ERGÄNZUNG ANLAGE II, 02.Juni 2022

Bauleitplanung der Gemeinde Brühl – Bebauungsplan „Am Schrankenbuckel“
Förmliche Beteiligung i. S. d. § 3 Abs. 2 BauGB (Offenlage)

Zu 9)

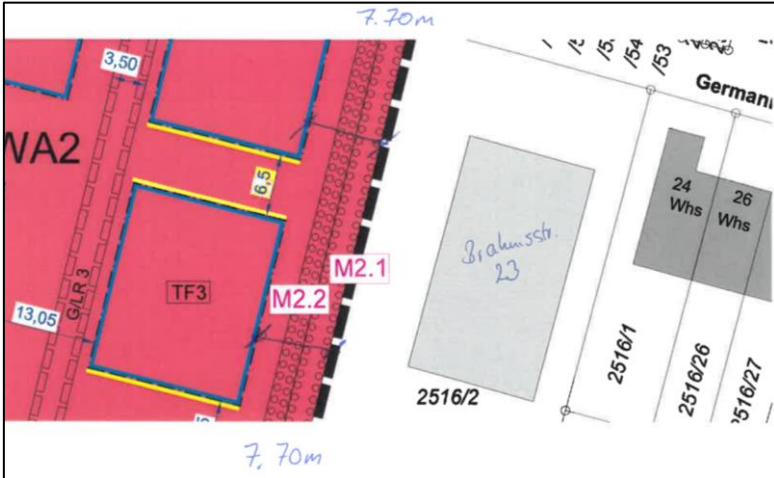
Nr.	Inhalt der Stellungnahme	Städtebauliche Stellungnahme	Beschlussvorschlag
	<p>8) Die Klimatischen Verhältnisse werden sich durch die dichte und hohe Bebauung im Baugebiet und der Umgebung stark verändern, vor allem in heißen Sommern. Temperatur -Zunahmen sind zu erwarten, der Kaltluftaustausch entfällt gänzlich. Eine solche Art der Bebauung ist unter Berücksichtigung künftiger klimatischer Verhältnisse nicht zu verantworten. Bauvorhaben in anderen Kommunen werden derzeit nur noch dem Klimawandel angepasste Planungen mit weitaus größerer Durchgrünung und Maßnahmen zur Temperaturreduzierung umgesetzt, warum nicht hier?</p>	<p>Starkregenrisikomanagements wurden in Brühl noch nicht durchgeführt. Durch das Planungskonzept des Bebauungsplanes ist allerdings sichergestellt, dass durch die Realisierung des Baugebietes keine Belastung des Siedlungsbestandes im Falle von Starkregen ausgehen wird. Das Plangebiet liegt auch künftig tiefer als der umgebende Bestand, sodass das Prinzip der Trichterwirkung mit erheblichem Retentionsvolumen erhalten bleibt.</p> <p>Zu 8) Die Anregung wird zur Kenntnis genommen. Eine Änderung im Bebauungsplan wird sich hieraus nicht ergeben. Begründung: Das Planungskonzept wurde klimaökologisch untersucht und in einem Klimaökologischen Gutachten (Ökoplana Mannheim, Sept. 2020) dargestellt. Es wurden hierbei die Auswirkungen des Planungskonzeptes auf die lokalen klimatischen Verhältnisse (Windfeld, bioklimatische/thermische Umgebungsbedingungen) untersucht und bewertet. Die Ergebnisse der Untersuchungen verdeutlichen, dass das Planungsgebiet „Wohnen Am Schrankenbuckel“ derzeit innerhalb der Ortslage Brühl als klimaökologischer Gunstraum fungiert und dass „zur Sicherung der kaltluftspezifischen Belüftungseffekte im Planungsgebiet und in dessen Umfeld (..) [den] bebauungsinternen Ventilationsachsen in Form von Gebäudeabstandsflächen, strömungsparallelen Straßenzügen und größeren Freiräumen besondere lokalklimatische Bedeutung zu[kommen].“ (S. 10) Das Gutachten berücksichtigt dabei den geplanten „Mix aus 3-geschossigen Reihen-/Doppelhäusern und 3- bis 5-geschossigen (+Staffelgeschoss) Mehrfamilienhäusern“ und den Bau eines „3- bis 7-geschossigen Seniorenzentrums“ im Südwesten und den bis zu 5-geschossigen Hochbau (Gelenkgebäude) östlich des zentralen Quartiersplatzes. Das Gutachten kommt zu dem Ergebnis, „dass die geplante Bebauung „Wohnen Am Schrankenbuckel“ gegenüber dem Ist-Zustand zwar zu einem deutlichen Rückgang der mittleren</p>

Nr.	Inhalt der Stellungnahme	Städtebauliche Stellungnahme	Beschlussvorschlag
9)		<p>Windgeschwindigkeit führt, durch die Berücksichtigung eines feingliedrigen Netzes an Erschließungswegen und Gebäudeabstandsflächen allerdings <u>ausreichend ventiliert bleibt</u>. (...) Es stellt sich insgesamt ein <u>ortstypisches Belüftungsniveau</u> ein. Der zentrale Quartiersplatz weist eine strömungsdynamisch positiv wirkende „Drehscheibenfunktion“ aus. Er fungiert bei allen Windrichtungen als Belüftungsfläche für die angrenzende Bebauung. Auch der Innenhofbereich des Seniorenzentrums zeigt günstige Be- und Entlüftungsverhältnisse. Durch den 7-geschossigen Gebäudeteil im Nordosten wird die vertikale Belüftung des Innenhofs über Auf- und Abwinde intensiviert. (...) Die baumüberstandenen Grünflächen / Quartiersplatz bilden tagsüber thermische Gunsträume mit guter Erholungsqualität“ (s. S. 37 ff.)</p> <p>Im Rahmen der klimaökologischen Modellrechnung ist festzustellen, dass eine kühlende Wirkung sowie Lüftungseffekte annähernd auf die angrenzende erste Gebäudereihe begrenzt sind. Es werden sich thermische Situationen wie in der angrenzenden Umgebung einstellen.</p> <p><u>Aus klimaökologischer Sicht bestehen keine erheblichen Bedenken gegen die Umsetzung des Planungskonzeptes.</u></p> <p>Durch die Einbindung des Klimasachverständigen in die Planungsphase wurde der dem Bebauungsplan zugrundeliegende Städtebauliche Entwurf optimiert. Darüber hinaus wurden Maßnahmen, die die klimatischen Folgewirkungen einschränken (Baumpflanzungen, Dachbegrünung, etc.), in den Bebauungsplan überführt. Weitere Maßnahmen obliegen den nächsten Fachplanungen und können nicht im Bebauungsplan festgesetzt werden. Um auf das Thema zu sensibilisieren wurde im Teil C Hinweise der Unterpunkt 15 (Ökologische Empfehlungen Anpassung an den Klimawandel) ergänzt.</p>
